项目负责人	方仕友 周玉凯		会签专业/人员	专业名称: 建筑	项目号: GD-21-03
专业负责人	周玉凯			建(构)筑物编号或名称: 5#商业	项目名称: 世纪嘉园
审核	周玉凯			 北京世纪中天国际建筑设计有限公司	更改编号: (建)住宅改2024-2
校对	方仕友				更改日期: 2024年 09月29日
修改人	黄 杰				共2页 第1页

设计更改通知单

项目负责人	方仕友 周玉凯		会签专业/人员	专业名称: 建筑	项目号: GD-21-03
专业负责人	周玉凯			建(构)筑物编号或名称: 1#住宅	项目名称: 世纪嘉园
审核	周玉凯			 北京世纪中天国际建筑设计有限公司	更改编号: (建)住宅改2024-1
校对	方仕友				更改日期: 2024年 09月27日
修改人	黄 杰				共17页 第1页

3#标准层局部平面图
(修改前)

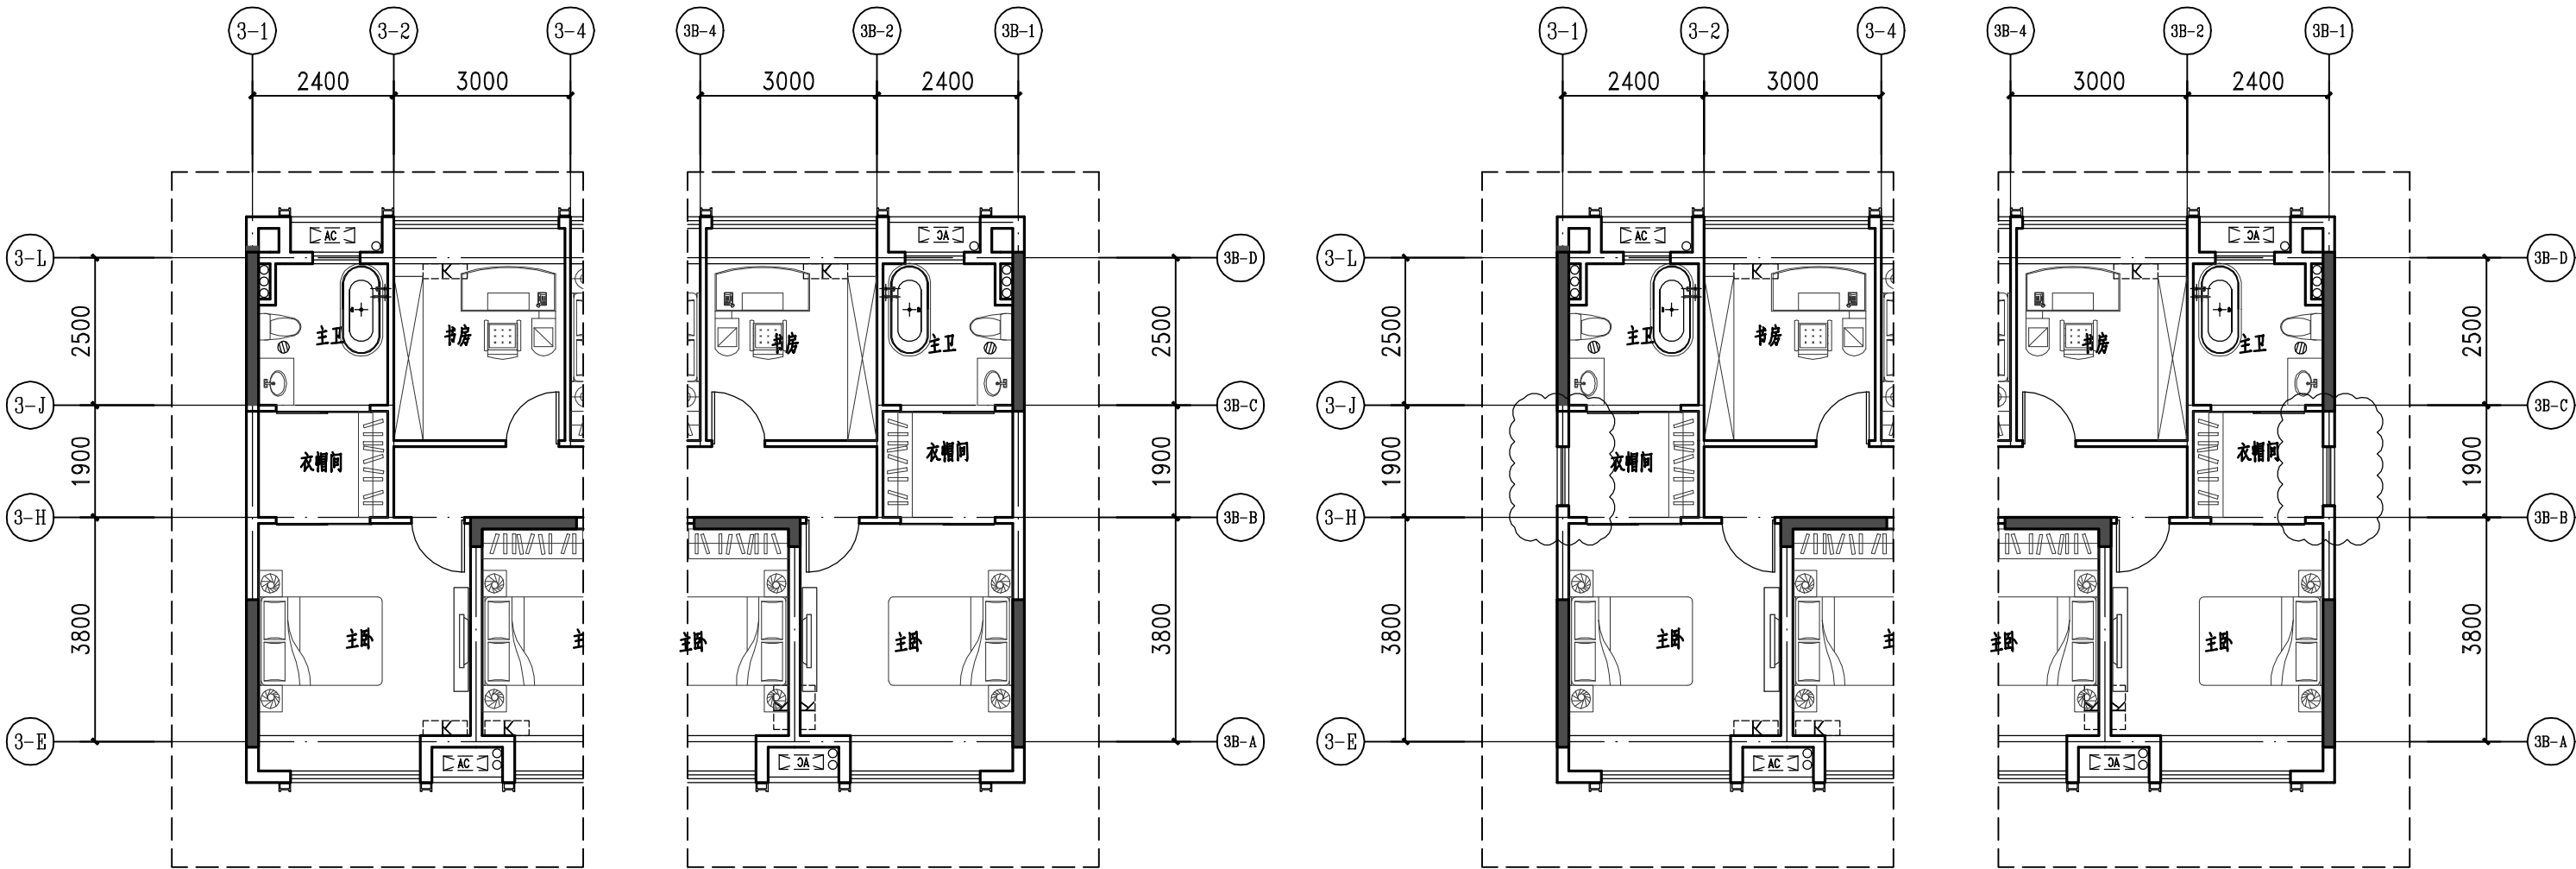
3#楼标准层3-H轴~3-J轴交3-1轴、3B-B轴~3B-C轴交3B-1轴处增加外窗；4#楼标准层4-H轴~4-J轴交4-1轴、4B-B轴~4B-C轴交4B-1轴处增加外窗，具体修改详下图云线所示：

1#二十三层局部平面图
(修改前)

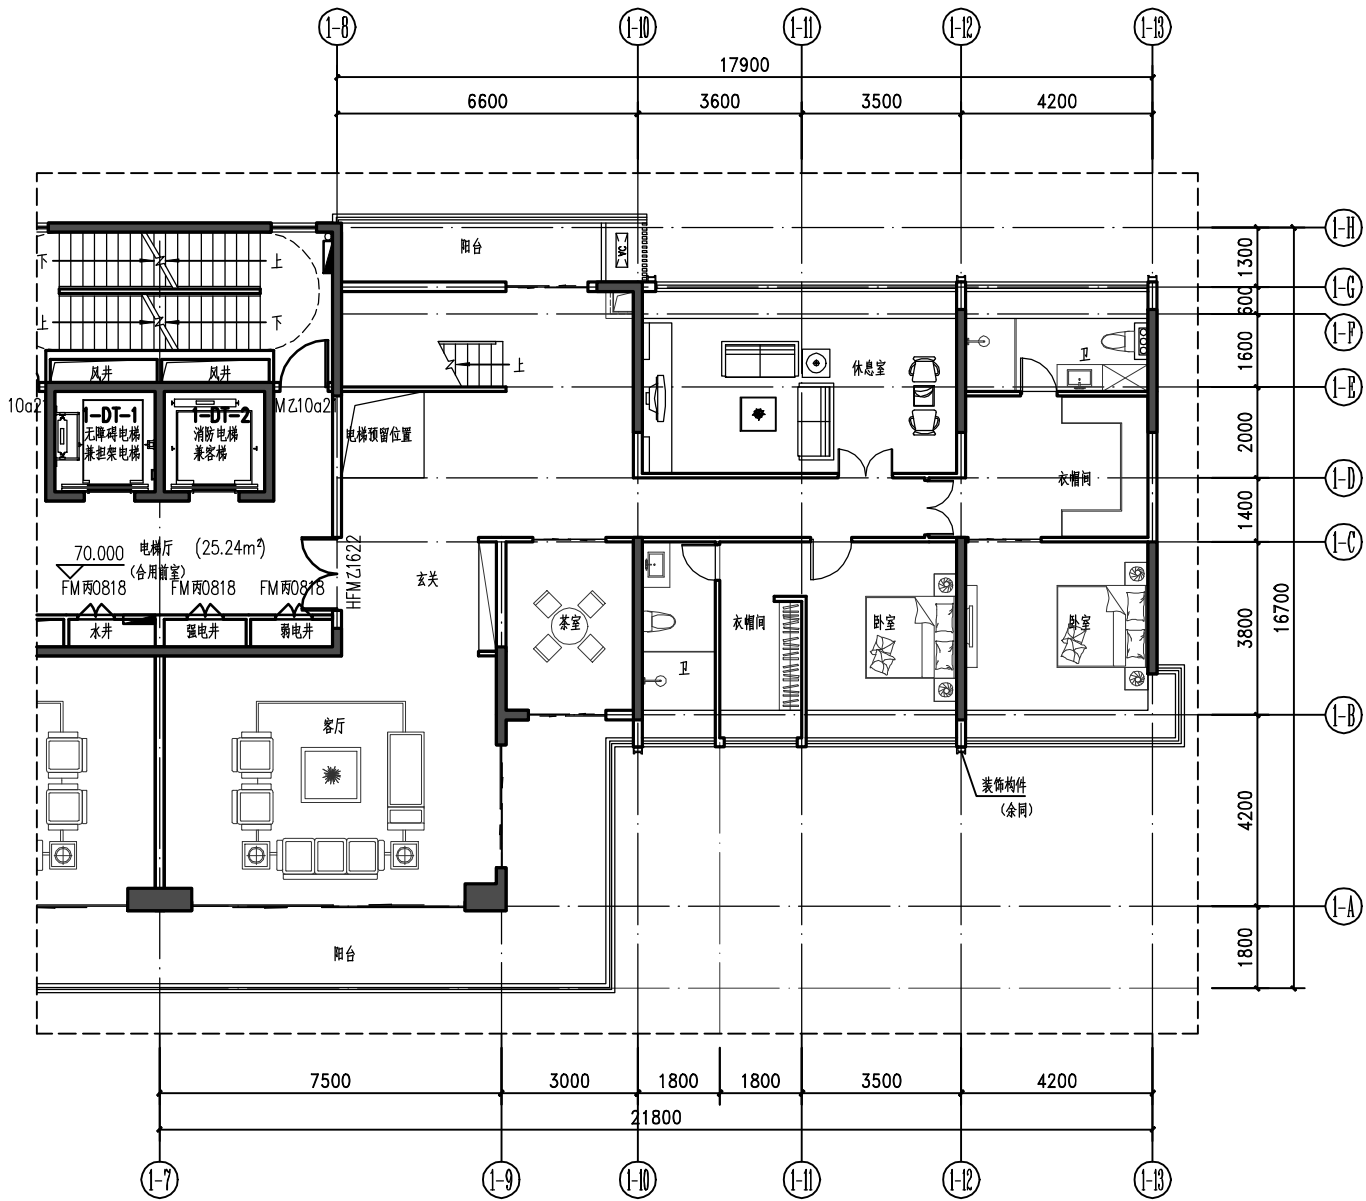
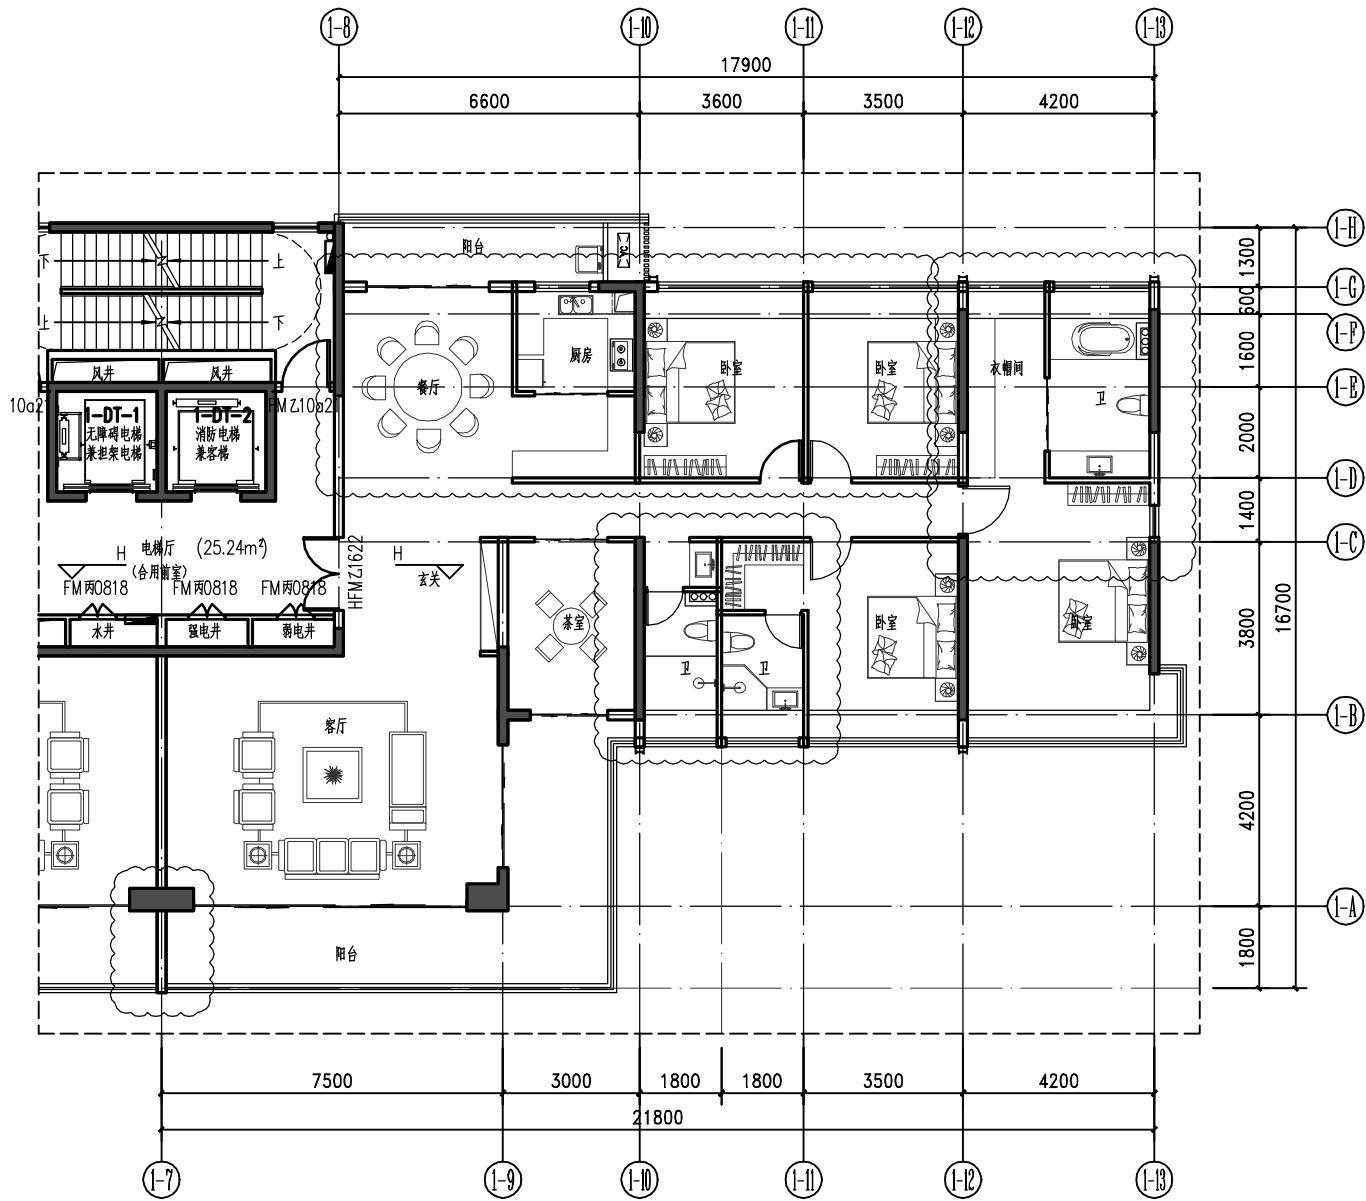
三、1#楼二十三层~二十五层，由一户拆成两户，户内墙体分隔相应修改，具体修改详下图云线所示：

5#一层局部平面图
(修改前)

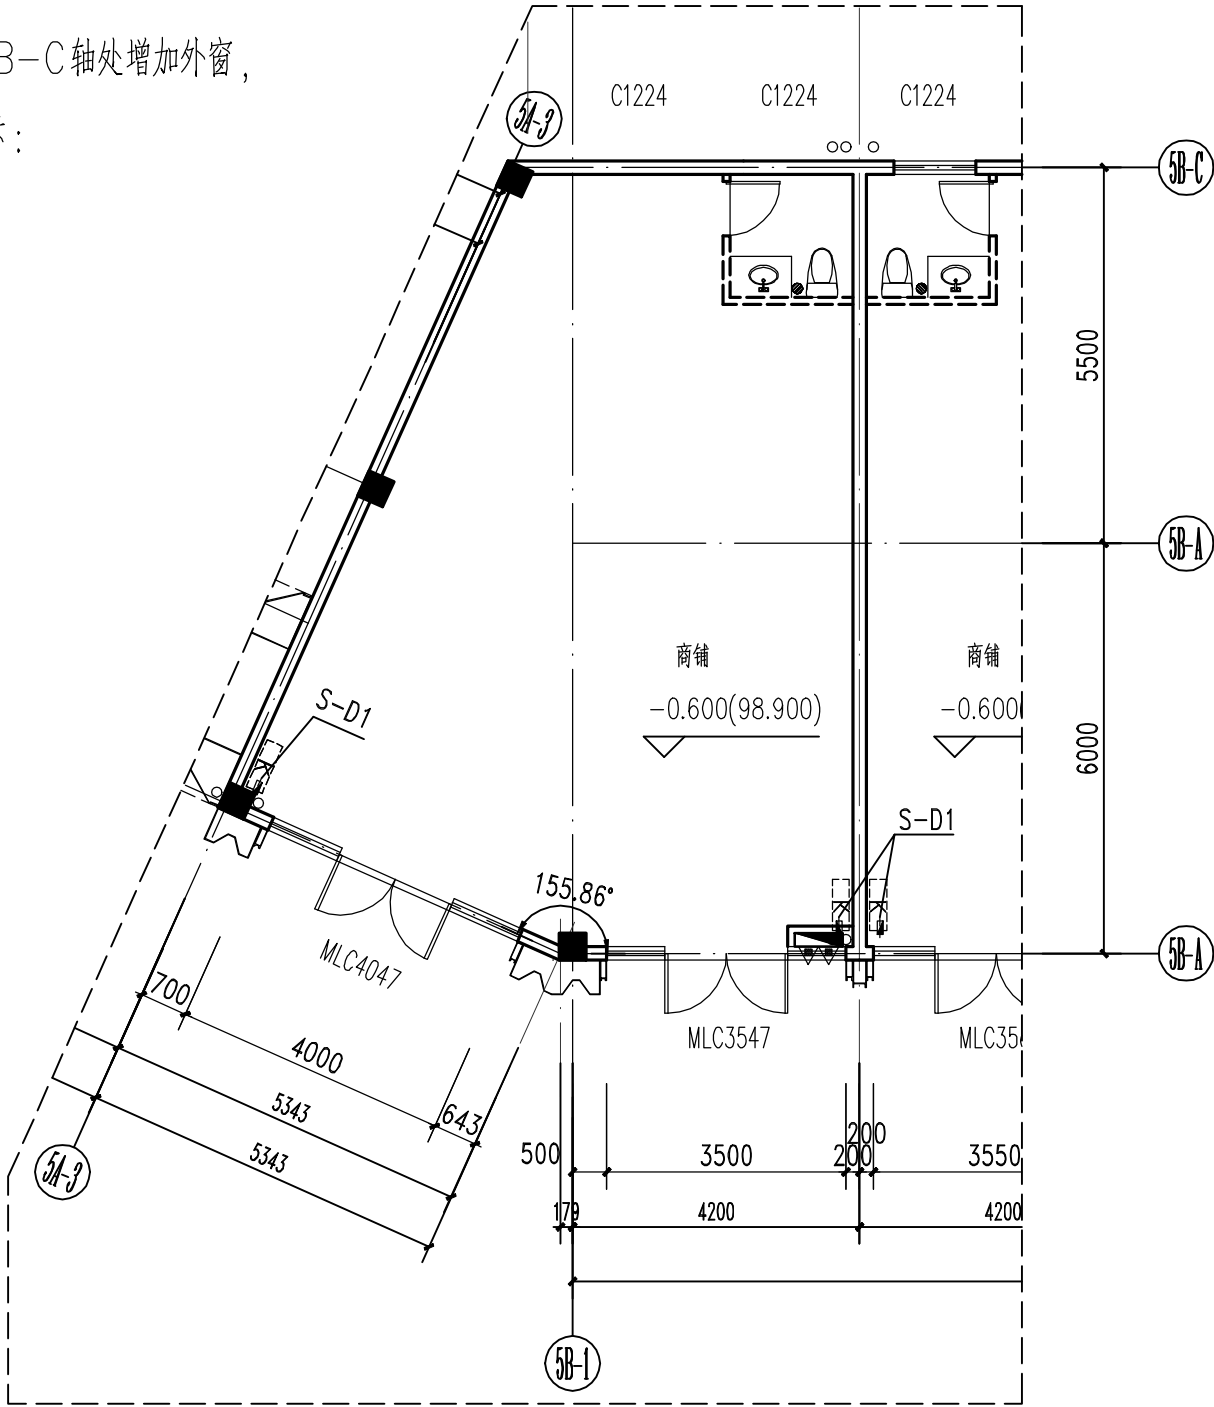
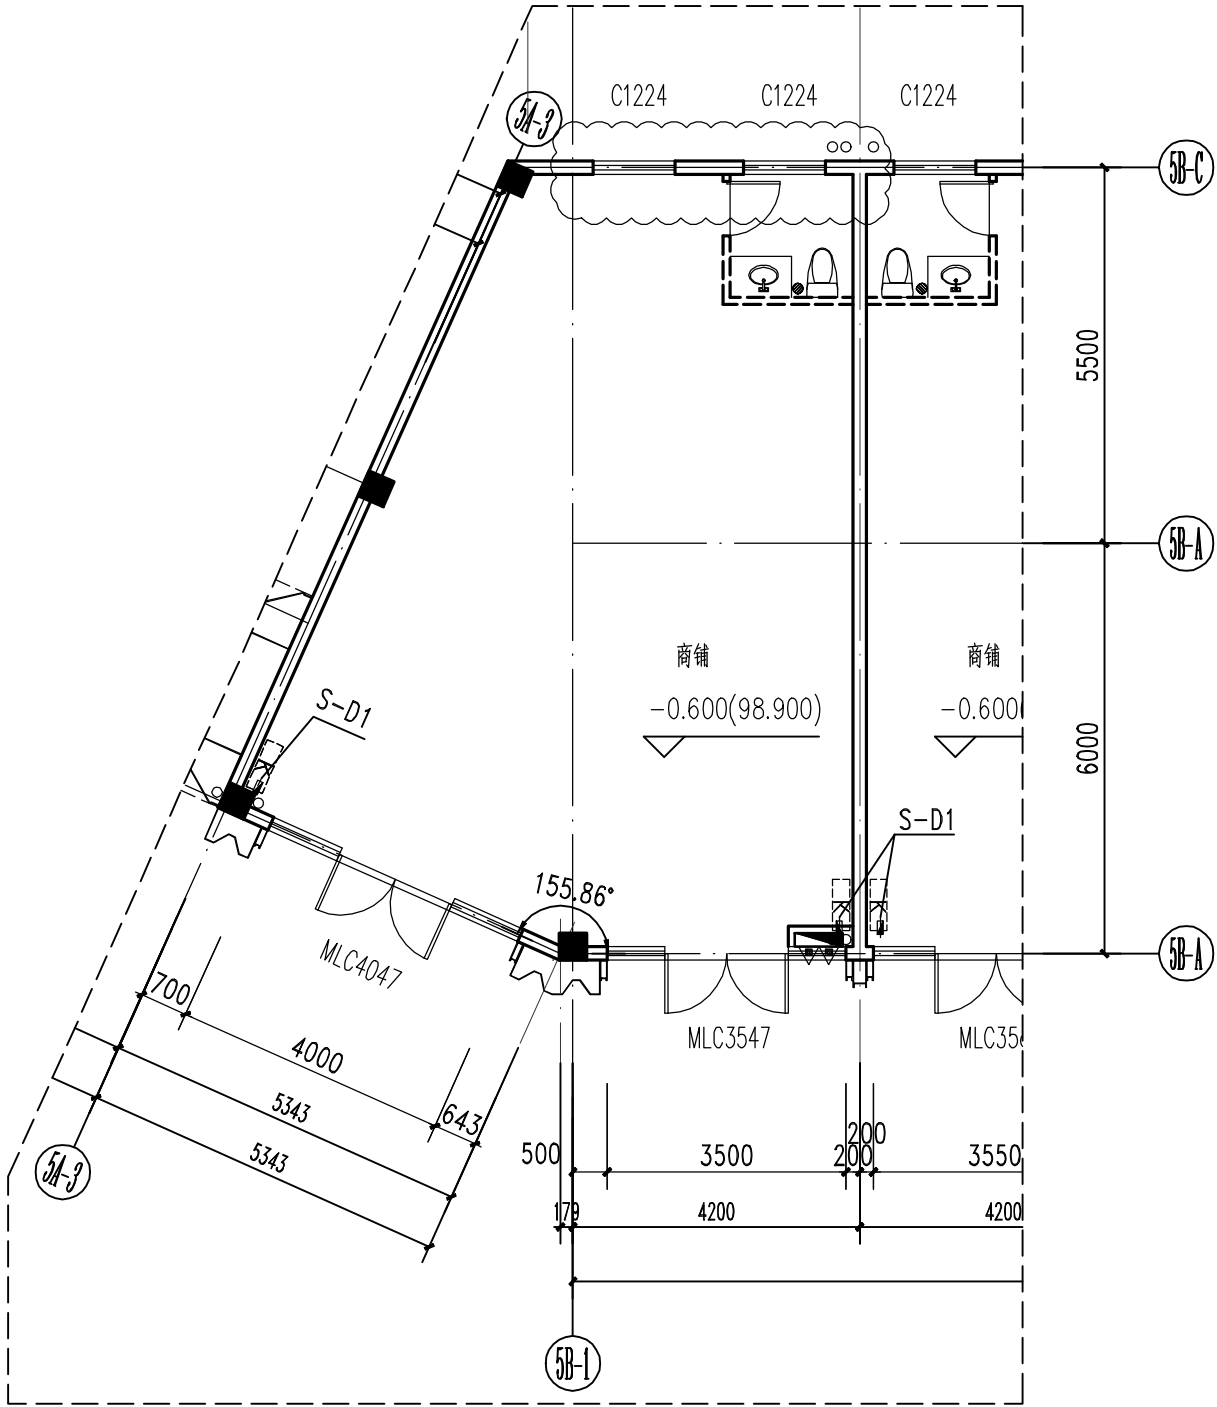
修改原因	图纸表达有误	需要相应修改的专业	
------	--------	-----------	--

修改内容：
四、5#楼一层5B-1轴交5B-C轴处增加外窗，
具体修改详下图云线所示：

2#一层局部平面图
(修改前)

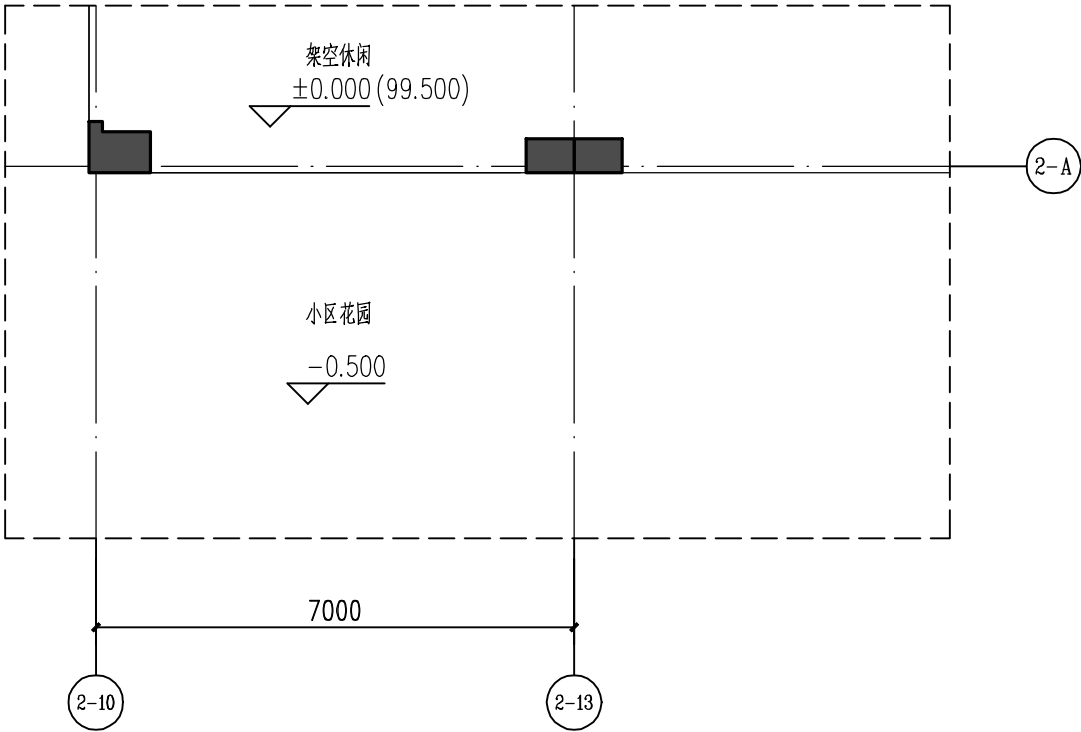
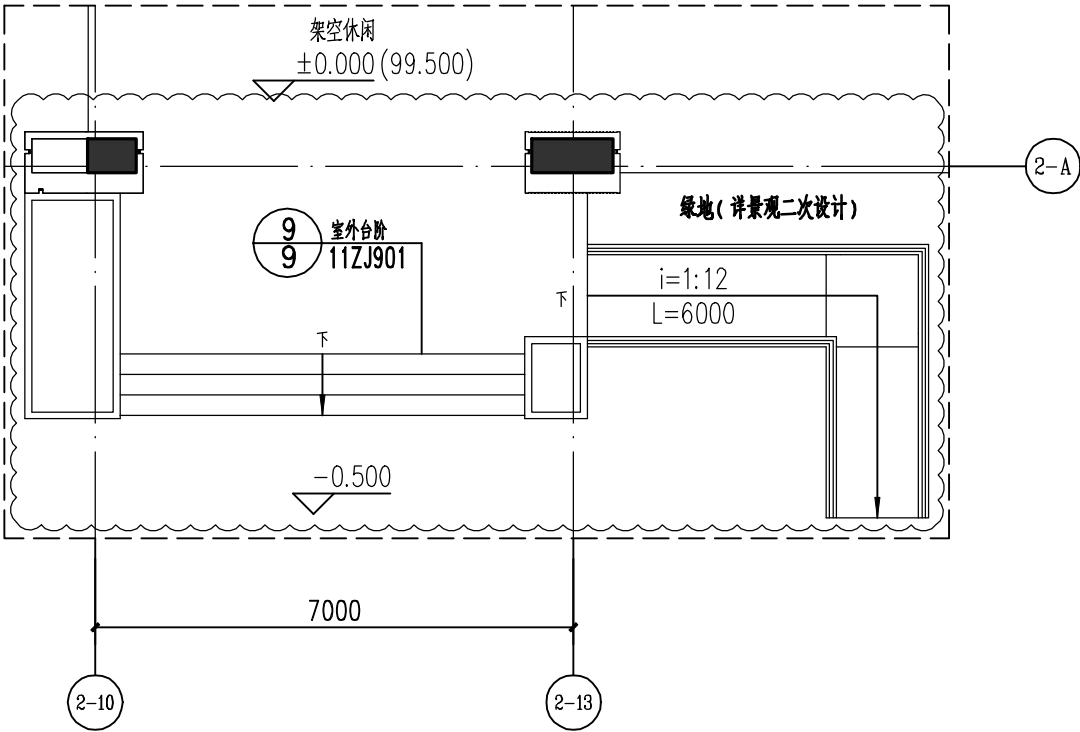
五、2#楼一层2-10轴~2-13轴交2-A轴处增加一处入户出入口，具体修改详下图云线所示：
